Bürgervertretung

Start- und Landebahnverlängerung in Hamburg-Finkenwerder für den Airbus A380

Prüfung der Bedarfsbegründung, Flugsicherheit und Gefahrenbewertung nach Planänderungsbeschluss vom 30.11.2005 zur geplanten Start- und Landebahnverlängerung

3.3.3. Verletzung Streifen, RESA und Randzone im Südwesten:

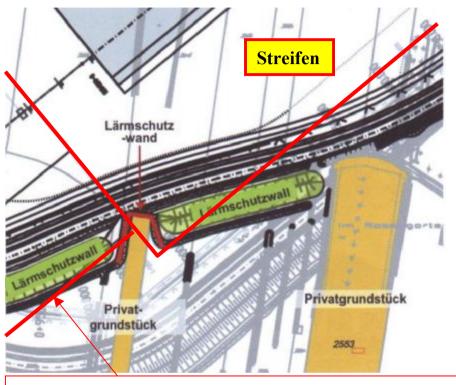
Im Kapitel 3 Abschnitt 3.3.3. Die Verletzung im Südwesten – unterteilt nach Streifen und RESA und Im Kapitel 3 Abschnitt 3.3.4. Die Verletzung im Nordosten – ebenfalls unterteilt nach Streifen und RESA.

Der Punkt 3. der NFL I 328/01 vom BMVBW ist hier genauestens zu beachten, besonders der 1. Absatz unter 3.1.: "Innerhalb der Grenzen des Streifens und der RESA dürfen keine <u>Bauwerke</u> und keine <u>Vertiefungen</u> errichtet oder geduldet werden. Ausgenommen davon sind nur Anlagen, die für den sicheren und ordnungsgemäßen Flugbetrieb <u>zwingend erforderlich</u> sind und die in ihrer Beschaffenheit den Bedingungen des ICAO Anhangs 14, Band 1,Kapitel 3 Abschnitt 3.3.3.3.6. genügen"

RESA Breite und Positionierung mit Bezug zur Bahnmittellinie

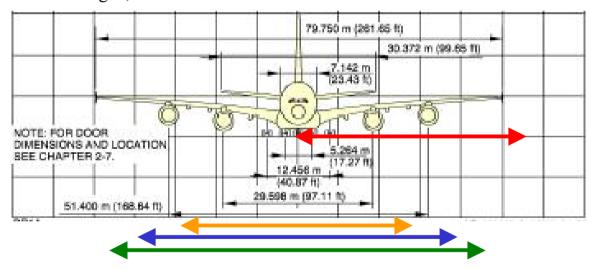
Alle Richtlinien und Empfehlungen über die Hindernisfreiheit für Start- und Landebahnen und um die Einrichtung von Sicherheitsflächen haben eine gemeinsame Referenzlinie, das ist die Bahnmittellinie (centreline). Punktuelle Referenzen beziehen sich auf den Flughafenbezugspunkt, dieser liegt auch in Finkenwerder in der Mitte der Start- und Landeflächen (Siehe LuftVG § 12). Die in der Richtlinie vom BMVBW (NFL I 328/01) ausgesprochene Empfehlung einer RESA Breite von 300 m nimmt auch Bezug auf die Bahnmittelinie. Die Festlegung der RESA wurde in den Planungsunteralgen selbstverständlich symmetrisch mit 2 x 120 m vorgenommen.

In der ursprünglichen Planung aus dem Jahre 2003 wurde die Festlegung der RESA Breite von 240 m selbstverständlich symmetrisch mit 2 x 120 m vorgenommen. In der jetzigen Planänderung kann die RESA Breite von 2 x 120 m, bei einer Verlängerung von 589 m, nicht mehr eingerichtet werden. In Bezug auf die Referenzlinie Start- und Landebahnmitte ist die jetzige RESA asymmetrisch angeordnet, bzw. liegt die Symmetrieachse der RESA außerhalb der Bahnmitte. Nördlich der Bahnmitte wurde die ursprüngliche Breite von 120 m beibehalten, südlich wurde sie von 120 m auf 45 m eingekürzt. Die Einkürzung der südlichen Symmetriefläche von 120 m auf 45 m entspricht einer Reduzierung um 62,5 %. In Relation betragen die prozentualen Steigerungen vom A 320 zum A 380 dagegen, beim maximalen Startgewicht ~ 800 % und in der Spannweite ~ 250 %.

3.3.4. Verletzung Streifen, RESA und Randzone im Nordosten:

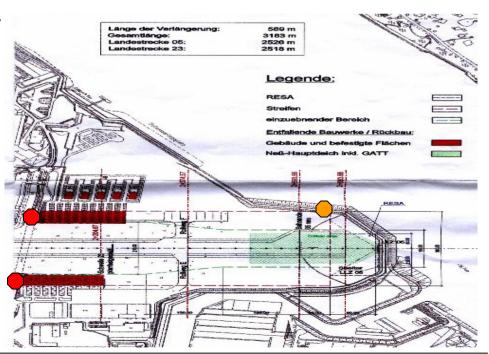
Die Verletzungen von Streifen, RESA und Randzone im Nordosten der Bahn 05/23 wurden spätestens mit dem Planfeststellungsbeschluss vom 29.04.2004 deutlich. Die Bahnverlängerung auf 3183 m hat die Aufmerksamkeit auf das Nordostende der Bahn 05/23 gelenkt. Erwartet wurde eine Bahnverlängerung auf 3273 m. Die angeblich nötige Bahnverlängerung wurde immer mit 589 m angegeben. Das hat sich auch mit Planfeststellungsbeschluss nicht geändert. Nur im Ergebnis fehlten 90 m. Mit diesem Planfeststellungsbeschluss vom 29.04.2004 ist nachträglich die vorher in Vergessenheit geratene RESA nachträglich installiert worden. Diese Korrektur war nur möglich, indem die alte Bahnlänge von 2684 m um 90 m auf 2594 m gekürzt wurde. 2594 m + 589 m = 3183 m – die Addition stimmte wieder. Die Anforderungen an die Sicherheitsflächen können im Nordosten leider nach wie vor nicht erfüllt werden.

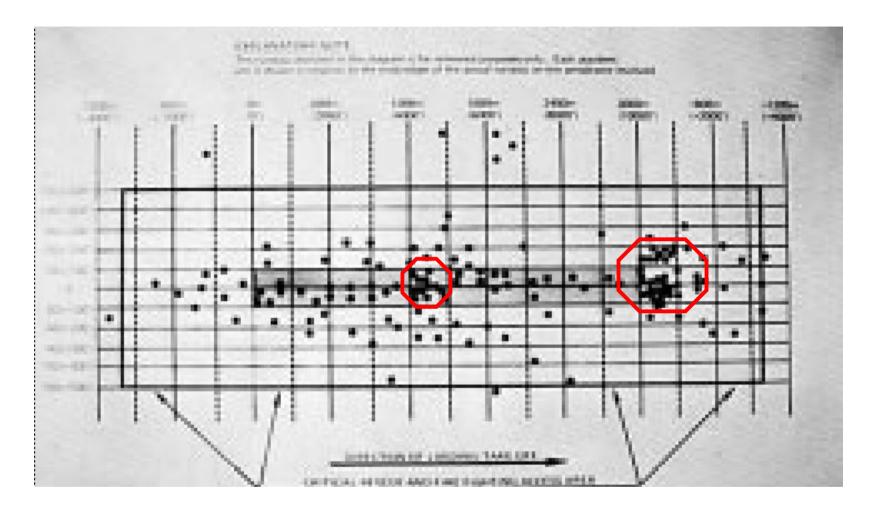
Das Fazit lautet, die verfügbare Startabbruchstrecke (ASDA) der Bahn ist länger als die angegebene ASDA von 2935 m. Das hat die Auswirkung, dass jetzt keine balanced field length condition mehr vorliegen, weil die Startstrecke bei 2935 m bleibt und die Startabbruchstrecke einen Wert zwischen 2935 m und 3183 m erhält. Die wesentliche Auswirkung ist allerdings, dass unabhängig von der Größenordnung der Reserve (Stopmargin) zwingend anders über die Gefährdung am Start- und Landebahnende 23 nachgedacht werden muss.

Grenzwerte der ICAO

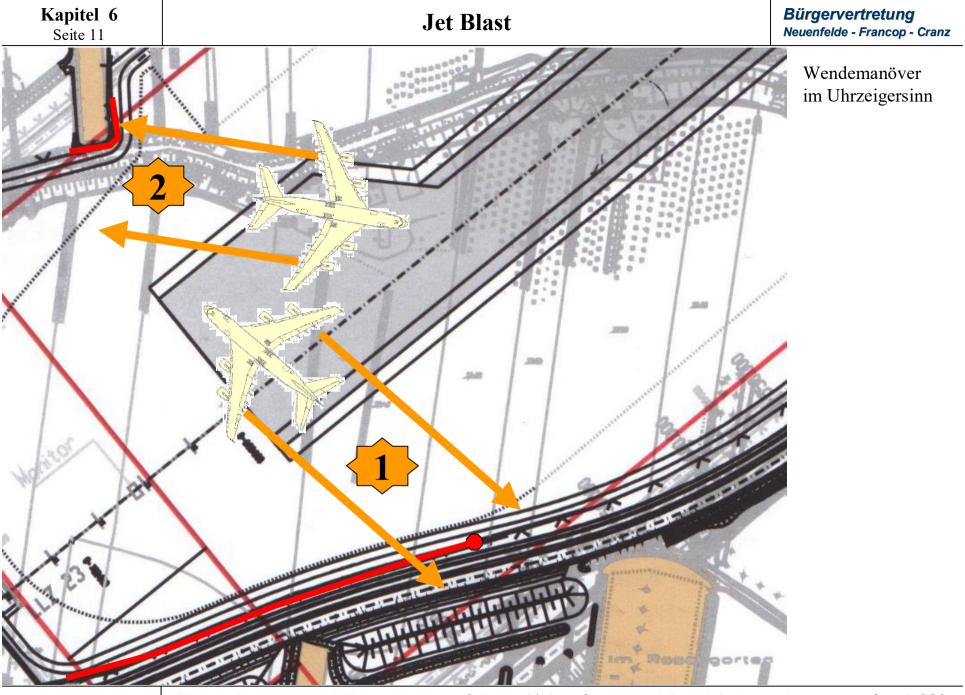
Bei einer mittleren Abgasstrahlhöhe von 4 m müsste gemäß der ICAO der hier installierte blast fence mindestens eine Höhe von 4 m besitzen. Eine blast fence Höhe von nur 2 m kann keinen ausreichenden Schutz bieten.
